Inspraakbundel

Zienswijzen op ontwerpbesluiten '380 kV-hoogspanningsstation Tilburg'

Zienswijzen op ontwerpbesluiten '380 kV-hoogspanningsstation Tilburg'

Bijlage I - Uitbreidingsplannen van Enexis (concept)

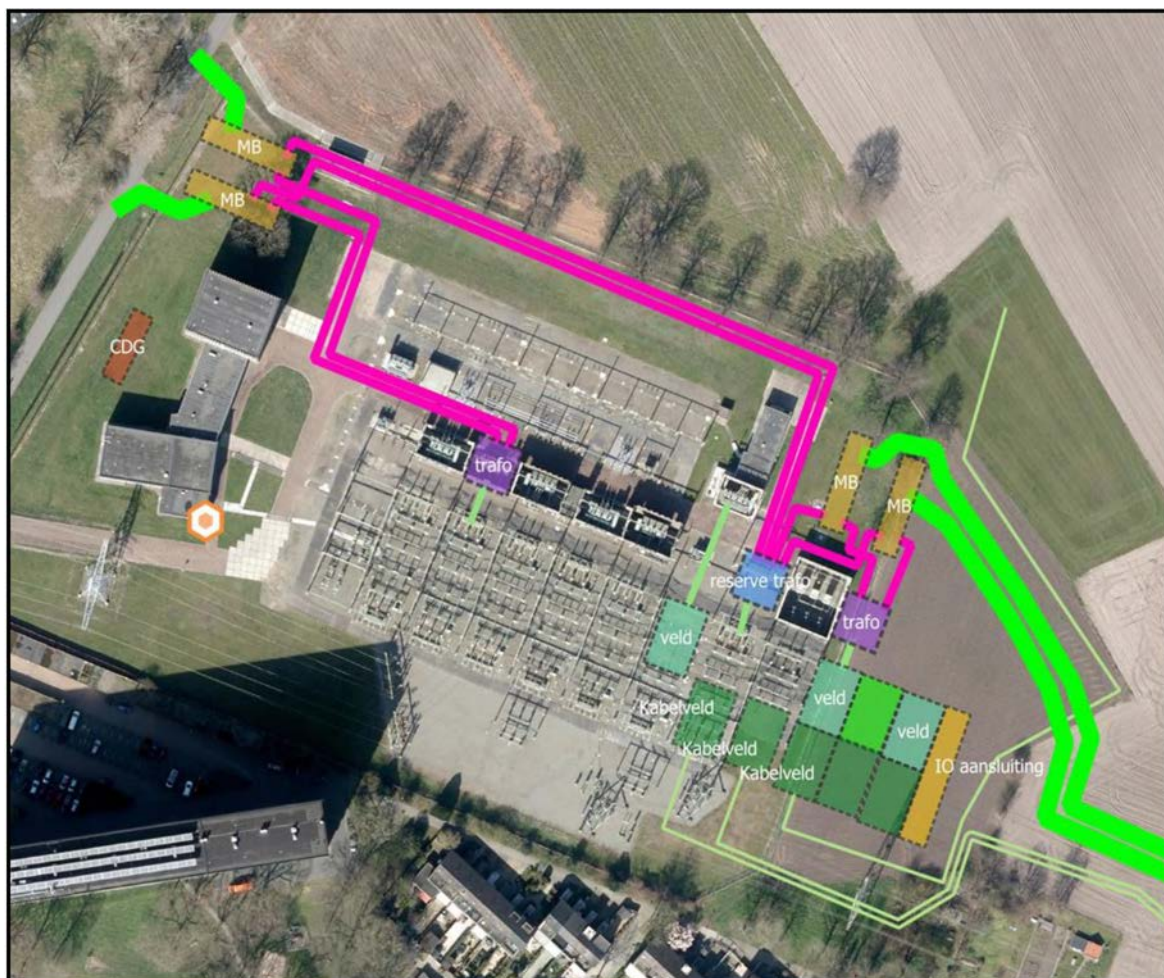
In het licht hiervan, heeft Enexis concrete plannen om het hoogspanningsstation Tilburg-Noord binnen afzienbare tijd uit te breiden met modulaire gebouwen (zie bijlage 1, onder MB), extra transformatoren en andere daarmee verband houdende installaties en de aanleg van kabels- en leidingen. In de optiek van Enexis is in het ontwerp-inpassingsplan en het ontwerpbesluit 380 kV-hoogspanningsstation Tilburg onvoldoende rekening gehouden met de uitbreidingsplannen van Enexis. Doordat de dubbelbestemming Leiding-Hoogspanning geprojecteerd is aan de noordelijke zijde, wordt Enexis beperkt in haar mogelijkheid om het modulaire gebouw te realiseren en het regionale energienet te verbinden met het hoogspanningsstation.

In onze optiek dient de plantekening behorend bij het ontwerp-inpassingsplan dan ook gewijzigd te worden naar een ontwerp waarin Enexis niet belemmerd wordt in haar uitbreidingsplannen om een modulair gebouw in de nu gesitueerde dubbelbestemming Leiding-Hoogspanning te projecteren. Voorgesteld wordt om de dubbelbestemming Leiding-Hoogspanning drastisch in te korten, zodat het modulair gebouw (MB) ruimtelijk ingepast kan worden (zie bijlage 1). De positionering van het modulaire gebouw is op deze locatie noodzakelijk om ervoor te zorgen dat de extra transformator en reserve transformator aangesloten kunnen worden op het geprojecteerde modulaire gebouw.

Bijlage II - Ruimtelijke Plannen

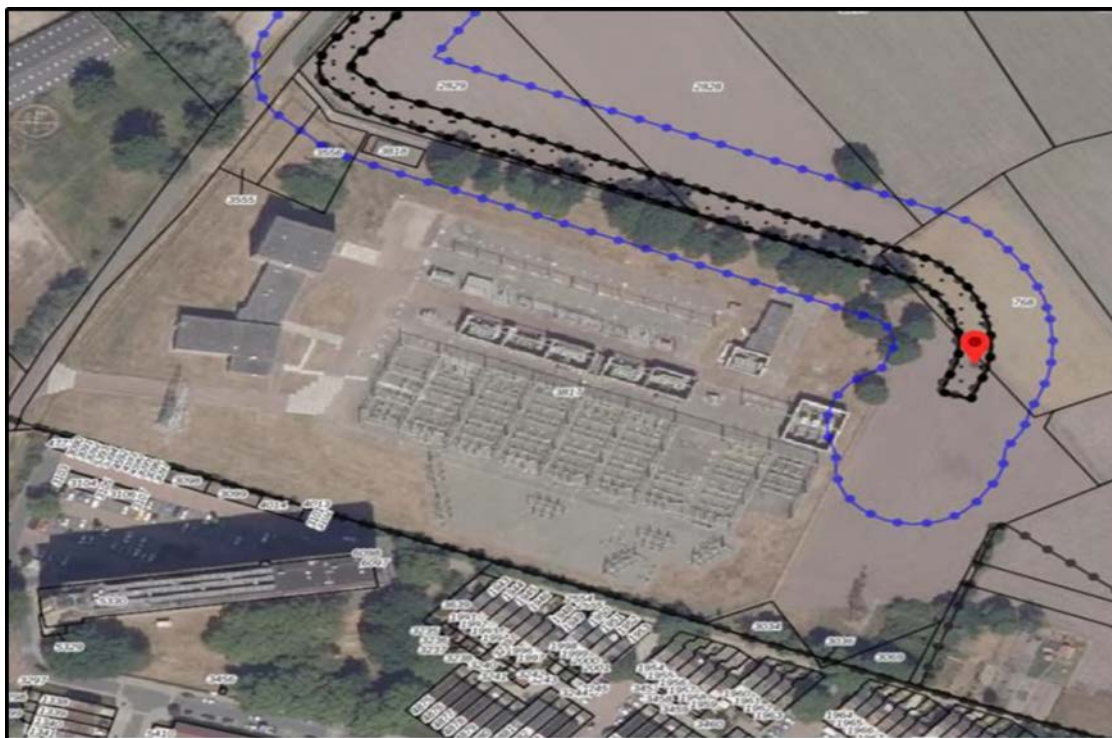
Subsidiar richt deze zienswijze zich tegen het feit dat de dubbelbestemming Leiding-Hoogspanning in de huidige plantekening geïndiceerd is op het perceel dat in eigendom is van Enexis Netbeheer B.V. Door de huidige plantekening aan te houden, wordt Enexis in haar bedrijfsvoering met als belangrijkste kerntaak de instandhouding van een vitaal en toekomstbestendige elektriciteitsvoorziening en verdere ontwikkeling daarvan beperkt. In de optiek van Enexis heeft initiatiefnemer op voorhand onvoldoende kenbaar gemaakt dat initiatiefnemer het voornemen had om het perceel van Enexis te beperken met een dubbelbestemming, met het gevolg dat het perceel niet ten volle kan worden benut. Derhalve wordt voorgesteld om de plantekening te wijzigen naar een variant waarbij de dubbelbestemming Leiding-Hoogspanning niet op het perceel van Enexis is geprojecteerd.
